Objet : SCHAERBEEK. Boulevard Auguste Reyers / Rue Colonel Bourg /avenue Jacques GeorGIN / rue Verlaine.

Examen du projet de Plan d'Aménagement Directeur (PAD) « MEDIAPARK» et de son Rapport d'Incidences Environnementales (RIE).

Avis de la CRMS

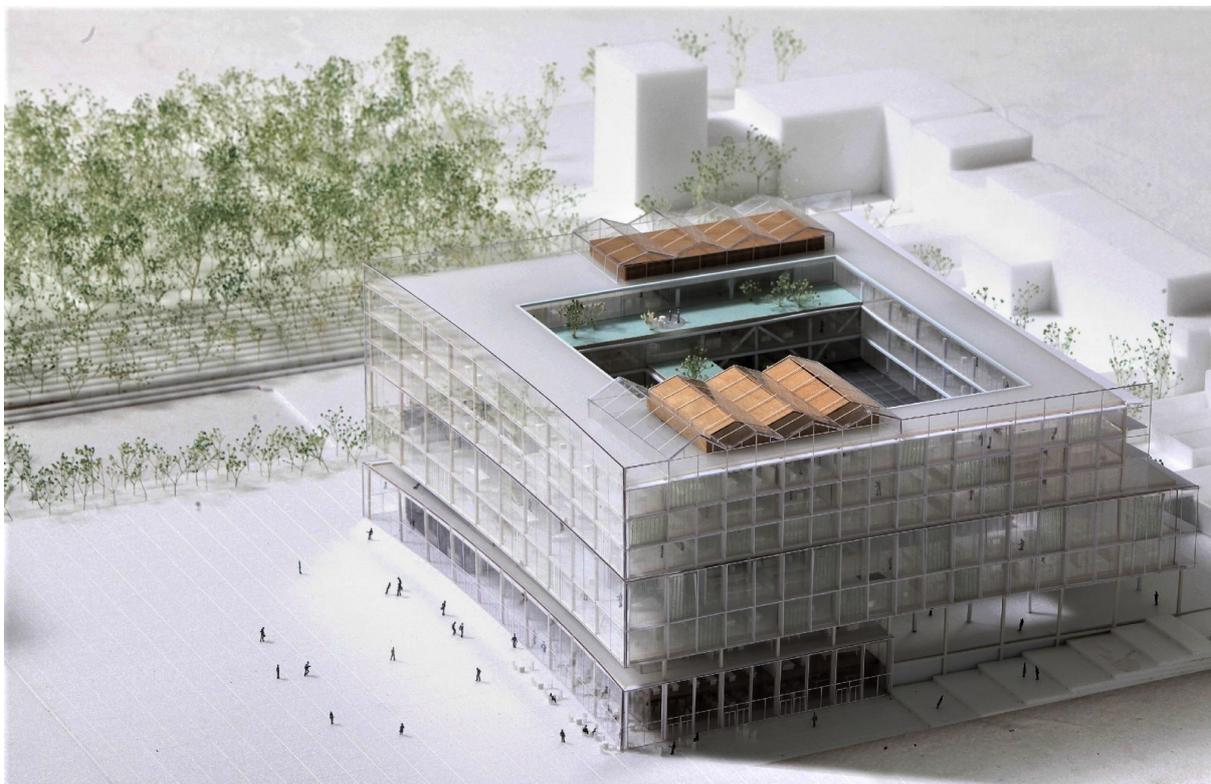
- « L'Enclos doit être conservé, restauré et entretenu en tant que tel. Pour ce faire, il est impératif qu'il ne serve pas d'articulation entre différentes affectations et différentes espaces du masterplan mais qu'il soit complètement compris dans la zone de parc dont le dessin devrait être étendu en conséquence.

- Bien que situé au cœur de la partie probablement la plus animée du parc, l'Enclos devra garder ses qualités de quiétude; pour ce faire, un dispositif en profondeur devra être créé en remplacement des écrans actuel qui cachent les parkings contigus. Un jeu approprié de plantations et un travail sur la topographie des abords devra définir le niveau de transparence visuelle souhaité pour obtenir un équilibre public-quiétude.

- Le chemin d'accès qui fait partie du classement doit pouvoir être isolé des autres cheminements du parc.
- Les nouveaux cheminements ne seront pas directement contigus au cimetière (ils ne passeront pas dans le cimetière).

- Le dispositif de tir formant un talus boisé et bordant le chemin d'accès doit être intégré à l'aménagement et le dispositif de talus entourant le site (qui existait encore dans les années 1950) pourrait contribuer à « isoler » celui-ci en jouant sur les niveaux et en remettant en évidence l'Enclos au point le plus bas du site.

- Une démarche pédagogique doit accompagner l'aménagement des abords, afin d'informer le public des diverses significations des lieux.
- Il s'agit d'un vrai cimetière, qui ne doit pas faire l'objet d'une « recherche conceptuelle matérialisant autrement l'histoire du lieu et ses symboles ». Ce qui n'exclut pas une telle démarche pour le volet pédagogique précité.
